OFICIO N° 1234-2021-ANA-DCERH

Asunto : Opinión Favorable al Plan de Rehabilitación del Sitio Impactado S0112 (Sitio 35) por Actividades de Hidrocarburos de la Cuenca del Río Corrientes

INFORME TECNICO N° 0045-2021-ANA-DCERH/WQQ

Asunto : Opinión favorable al Plan de Rehabilitación del Sitio Impactado S0112 (Sitio 35) por Actividades de Hidrocarburos de la Cuenca del Río Corrientes presentada por la Dirección General de Asuntos Ambientales de Hidrocarburos DGAAH del Ministerio de Energía y Minas

Figura 8. Cuadro de aforo del sitio S0112

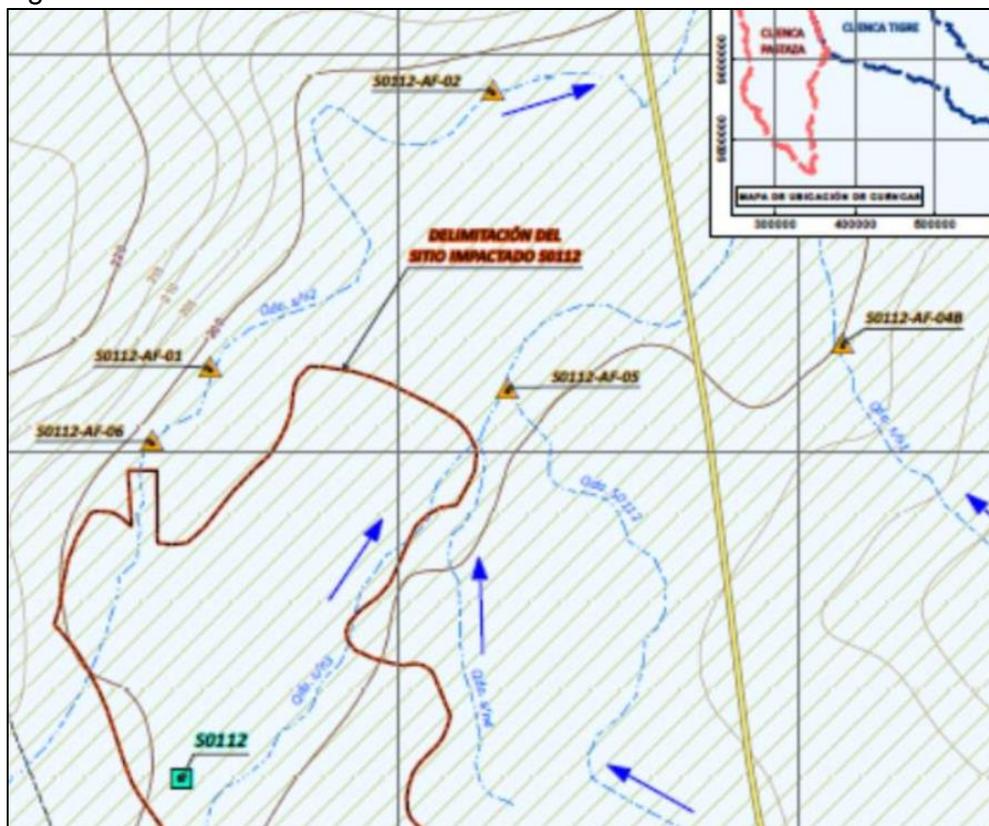
2.2.2. Observación N° 02: El ítem 2.2.3 «Hidrología» no se incluye el inventario de cuerpos de agua cercanos al sitio S0112. Por ello, deberán presentar el inventario de los cuerpos de agua cercanos al sitio S0112, en el cual se precise el régimen hídrico, caudales, ancho y pendiente del cauce, altura media mensual del tirante, tipo de lecho, vegetación, nivel freático y acuíferos cercanos. Para cada fuente de agua deberá tener la fotografía, coordenadas UTM (Datum WGS 84 y zona correspondiente) y esquema de ubicación, registro de sus características, aforos correspondientes utilizando los métodos volumétricos (manantiales o caudales pequeños), método del correntómetro u otros métodos que garantice su medición. Asimismo, deberá presentar los mapas del inventario de fuentes de agua, con las líneas de flujo de cuerpos de agua y sitios impactados, identificando la fuente o foco y con las curvas de nivel, en formato pdf y shape a una escala adecuada que permita su visualización. Tomar en cuenta la Guía para realizar inventarios de fuentes naturales de agua superficial aprobada con Resolución Jefatural N° 319-2015-ANA.

Observación subsanada

Figura 9. Puntos de muestreo de agua superficial

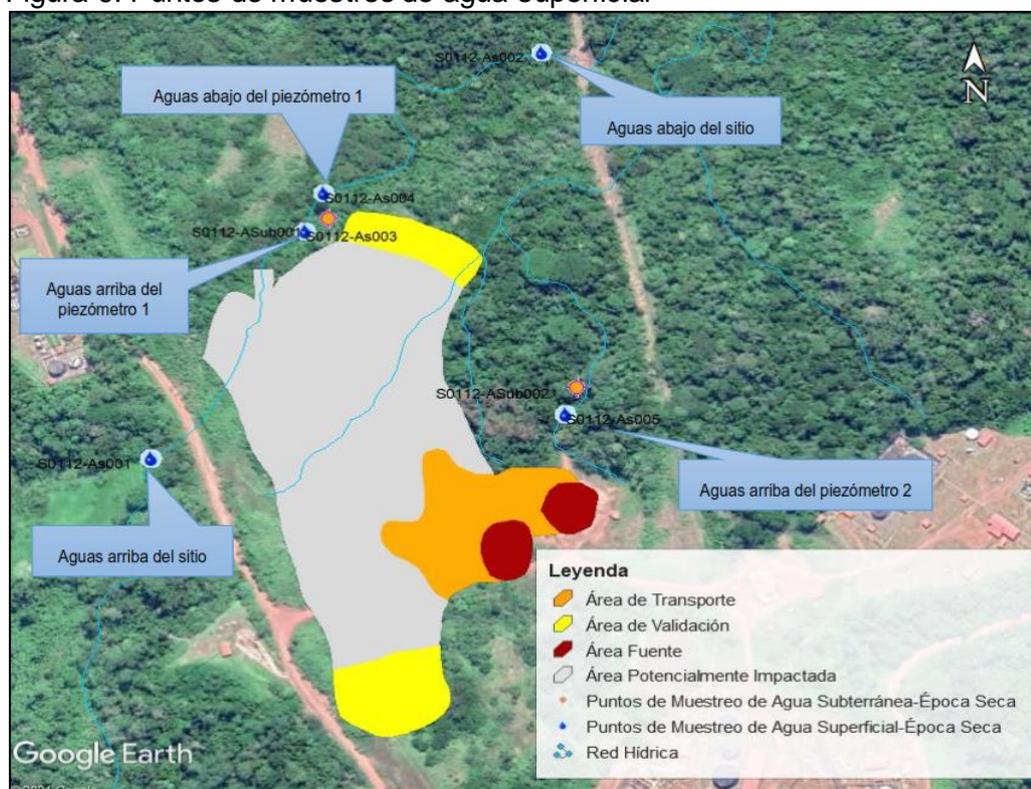
2.2.3. Observación N° 03: De la revisión del muestreo de calidad de agua superficial, se tiene lo siguiente:

El titular actualiza los cuadros 3-17 y 3-26 por los cuadros 3-Ob-3b y 3-Ob-3c con la descripción de los puntos de muestreo, nombre del curso de agua y la distancia al sitio impactado. Señala que los puntos de muestreo de agua superficial, respondió a la ubicación aguas arriba y aguas abajo del sitio (S0112-As001 y S0112-As002), aguas arriba y aguas debajo del piezómetro 1, y aguas arriba del piezómetro 2 (Figura 9).

Figura 10. Acciones de remediación a implementar

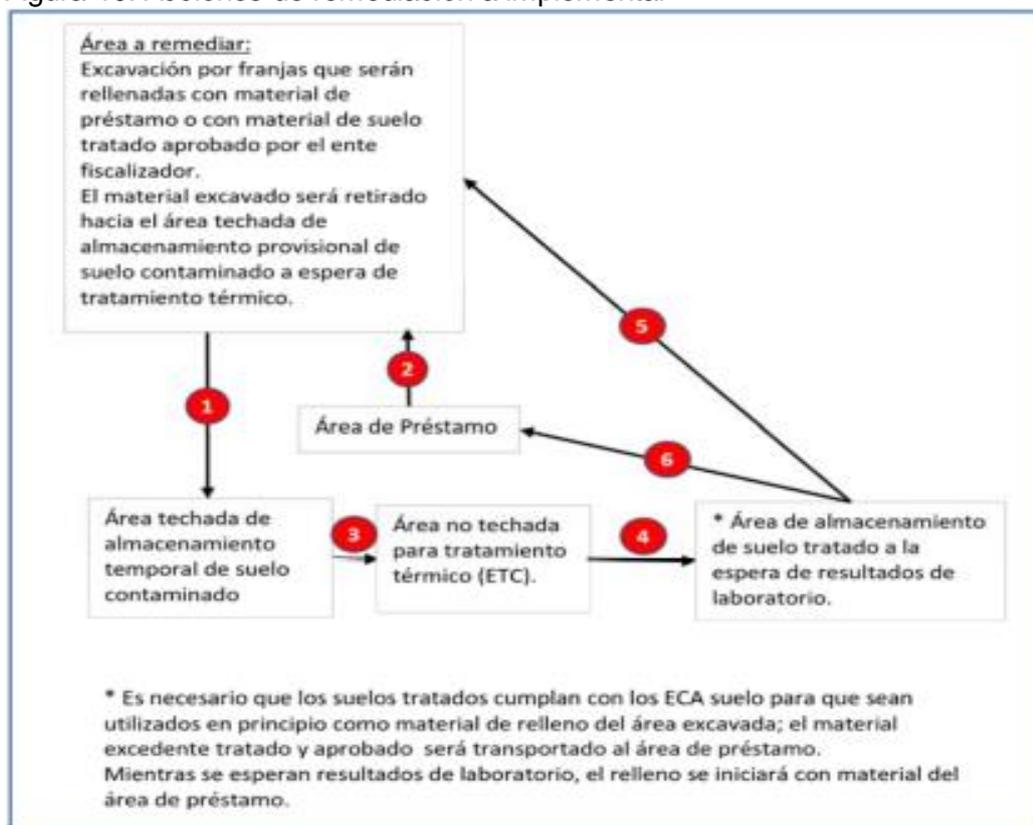
2.2.9. Observación N° 09: En relación al ítem 5 «Acciones de remediación y rehabilitación», se tiene lo siguiente:

El titular presenta dos esquemas de acciones de remediación:
